**LICITACIÓN PÚBLICA NACIONAL
E INTERNACIONAL N° 10/2025
“Programa de Fortalecimiento de la Actividad Deportiva
Urbana en Santa Fe”**

**OBRA: “INTERVENCION EN PARQUE METROPOLITANO
REGIONAL Y ESPACIO PUBLICO ENTORNO VILLA
OLIMPICA, MICROESTADIO Y VELODROMO - CIUDAD DE
RAFAELA - DEPTO. CASTELLANOS”.**

CIRCULAR ACLARATORIA N° 2 – CON CONSULTA

Imágenes bebedero de Hº premoldeado tipo "Waterfront" de Durban o equivalente

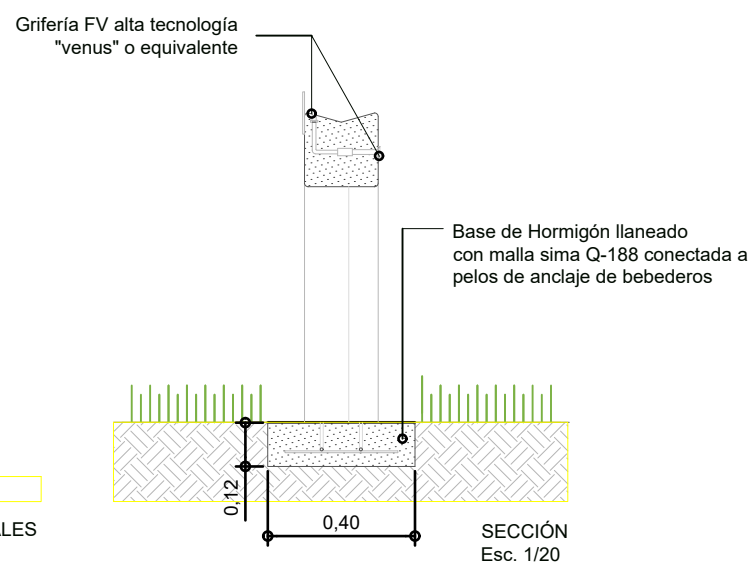
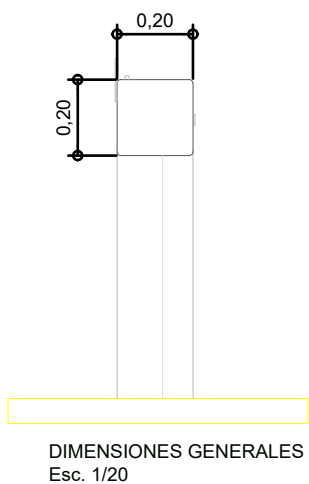
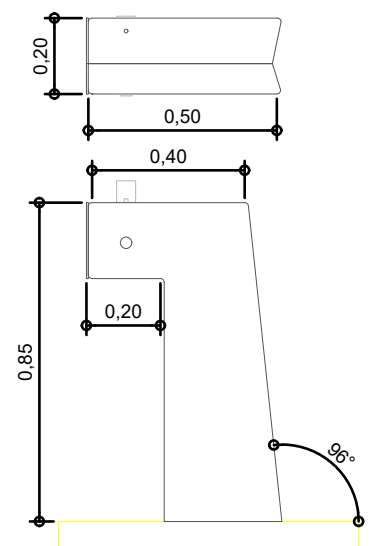
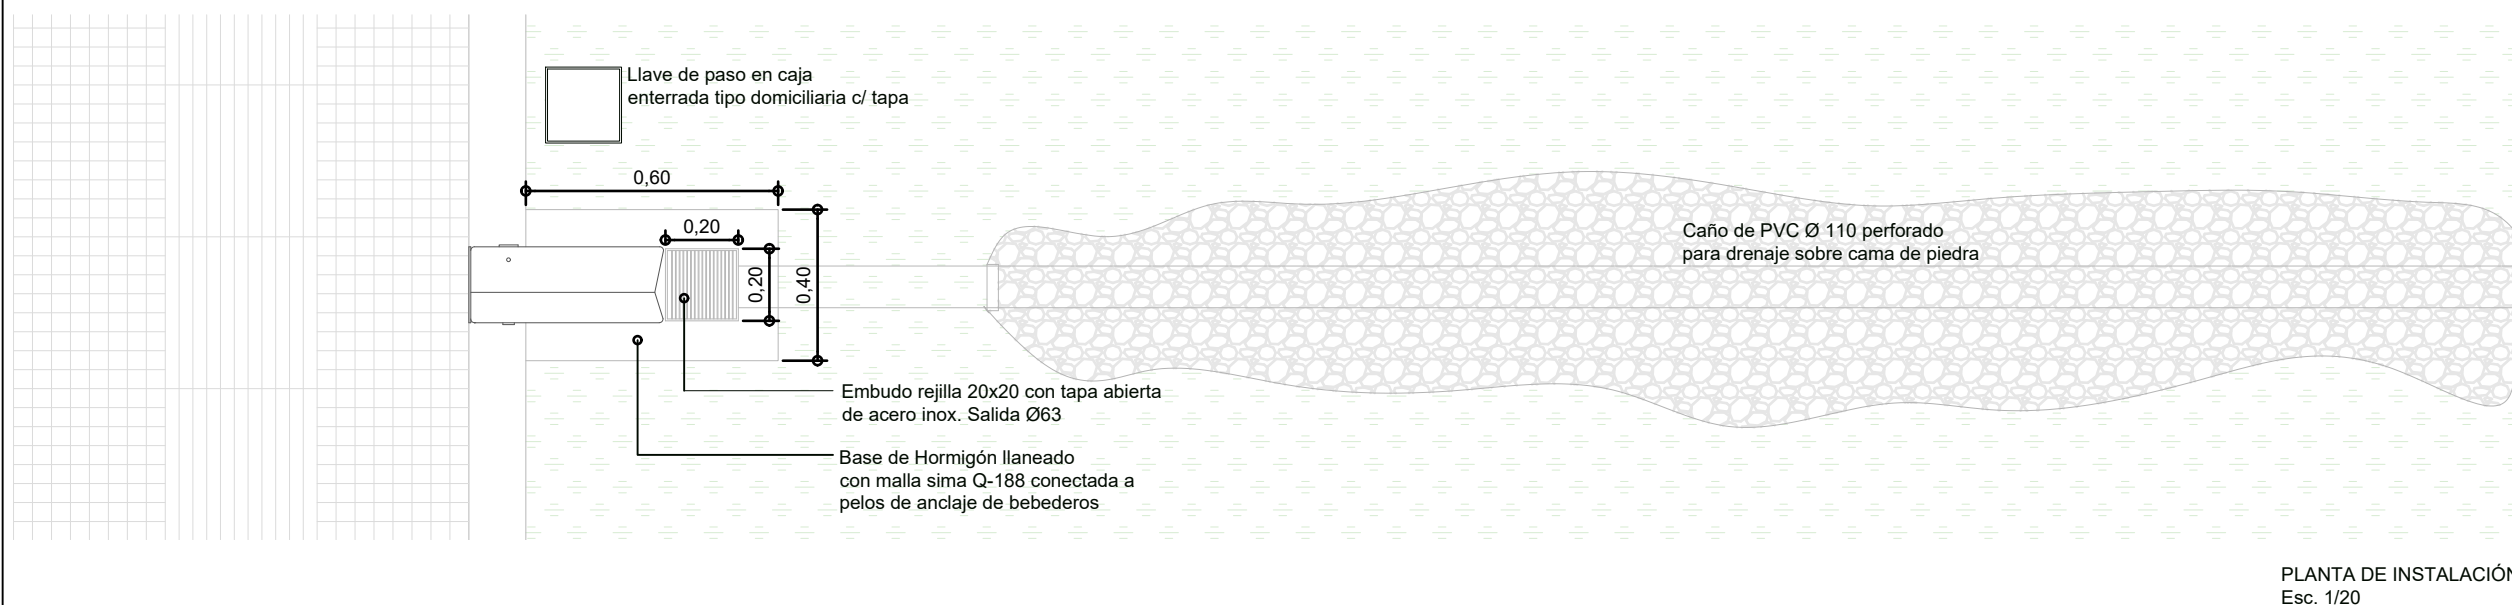
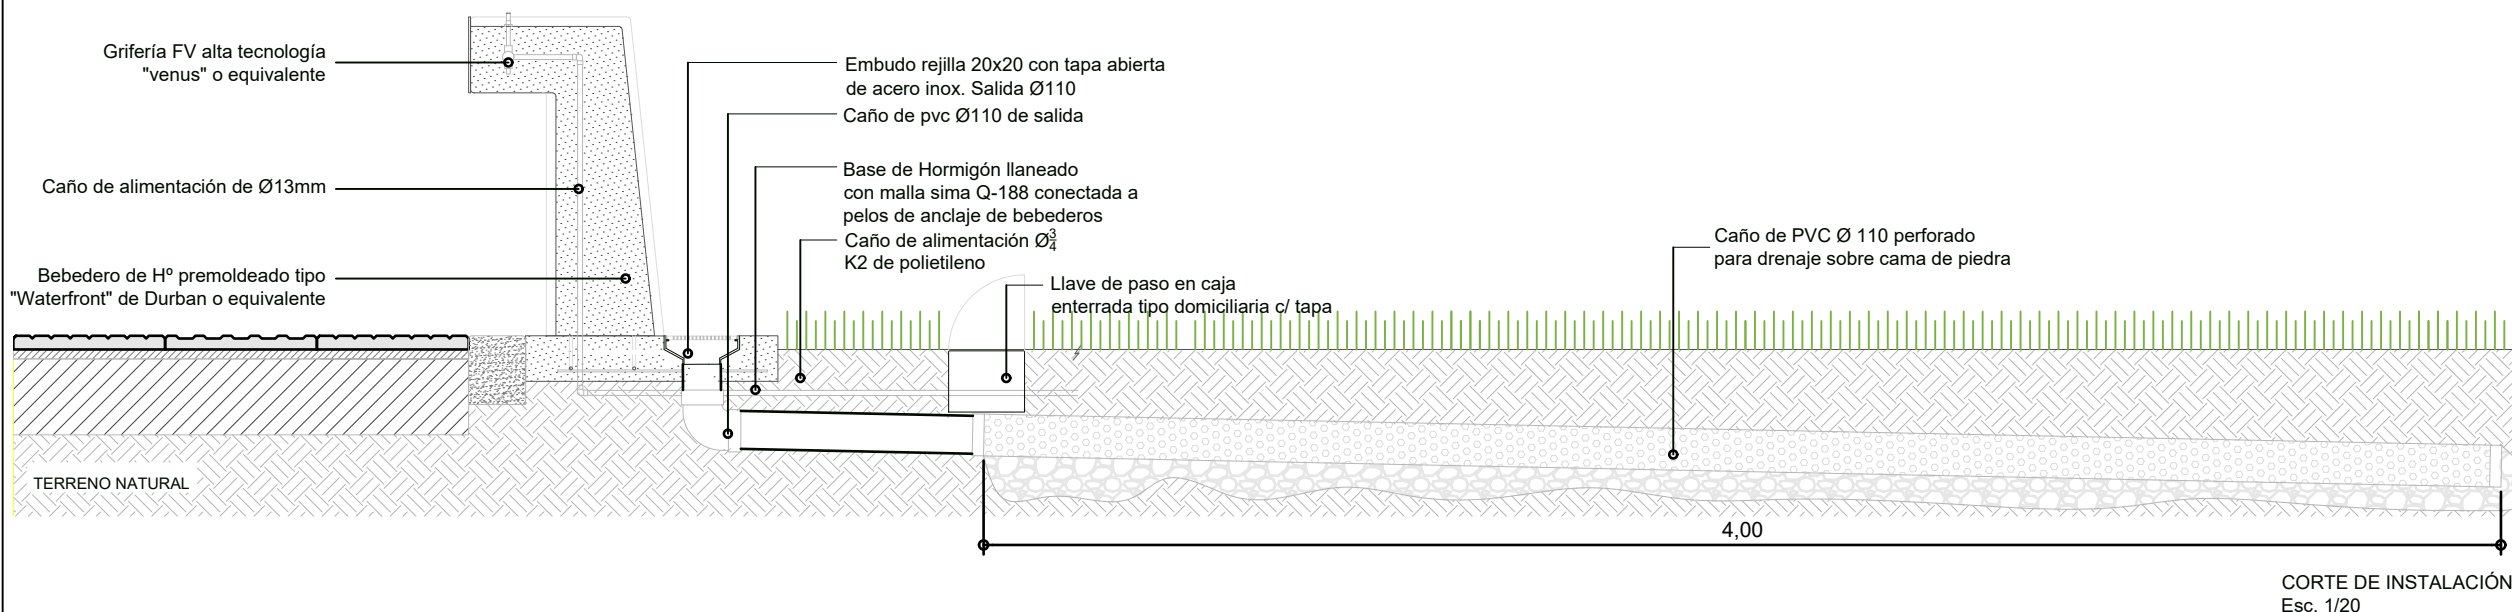
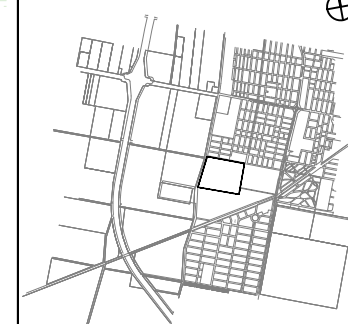
Solicitarles detalles y definición de ubicación de algunos ítems: Ítem 31.5 Bebederos e Ítem 31.6 Mástiles.

- Ítem 31.5 Bebederos - Se adjunta plano B35-E05
